工程指示 / 要求簡箋(E.I.)

工程指示編號：EI / 1022 / 19 修改版次：C
工程編號 : J - 837 工程名稱 : 觀塘裕民坊
工程項目 : 幕牆 6/F 趟門企加力鐵通 (廠改孔)
收件人 : 生統 / 永林 發件人 : Eric Liu 日期 : 07/11/2019

名稱	鐵通拆圖	制圖	邱紅	2019.08.26	修改	A	
材料	70X70X5mm鐵通	復核	謝永林	-	日期	2019.11.01	
顏色	熱浸鋅	批准	Jason		圖號	GM-SD3

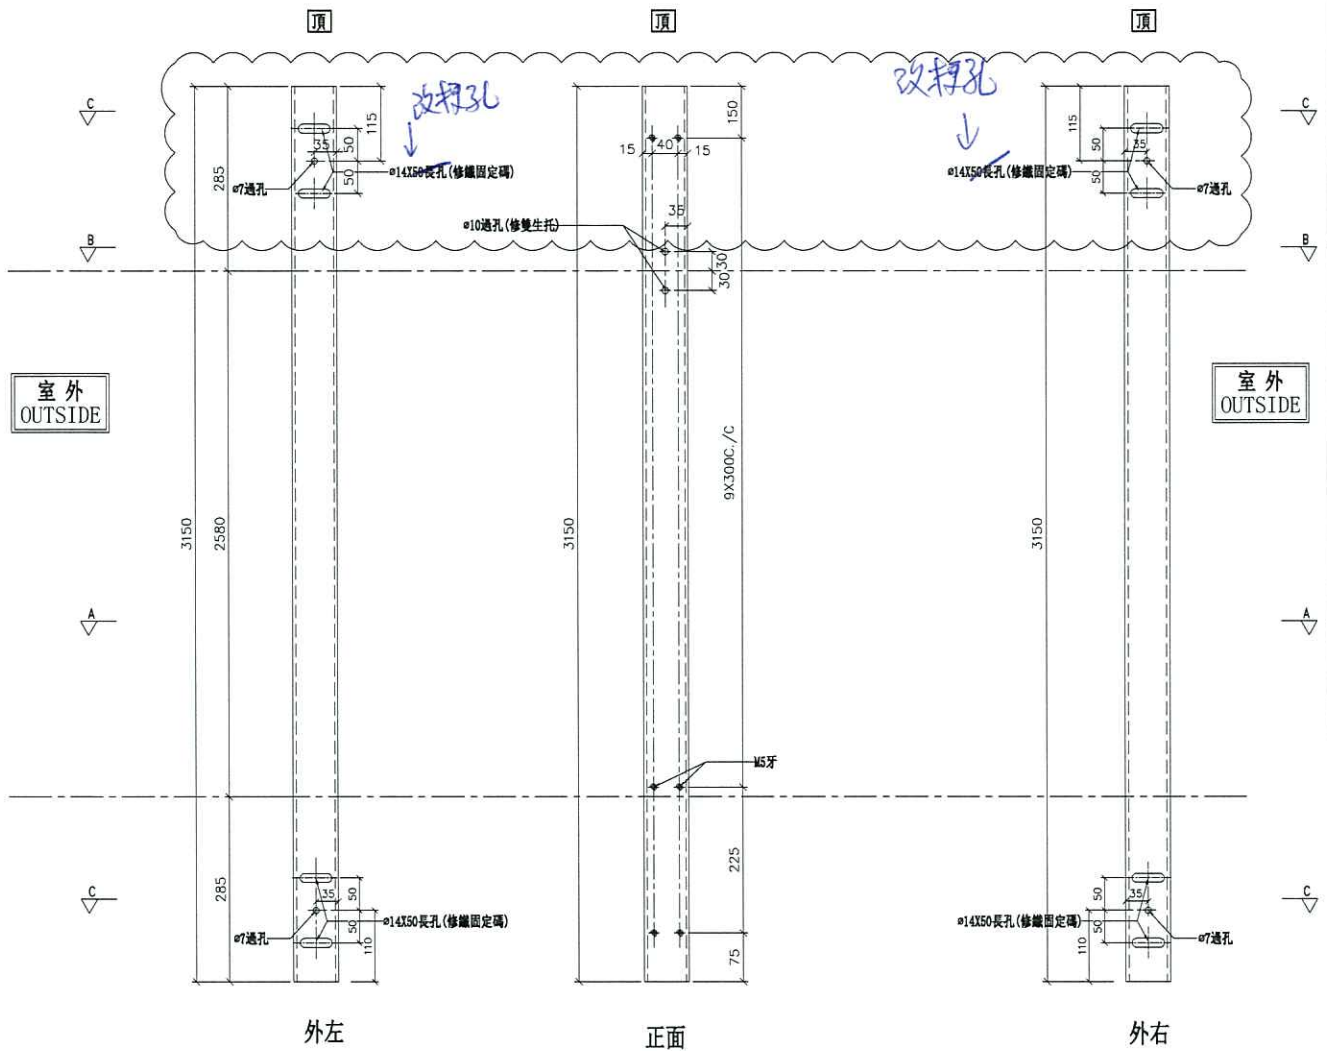
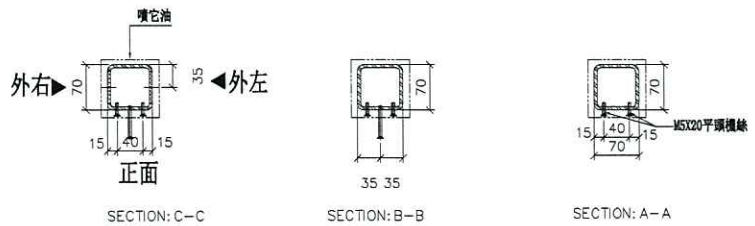
C 版：因拆圖問題，鐵件需在廠改孔

廠回覆不能按 B 版修改長孔位，此版確定鐵件在廠改梗孔
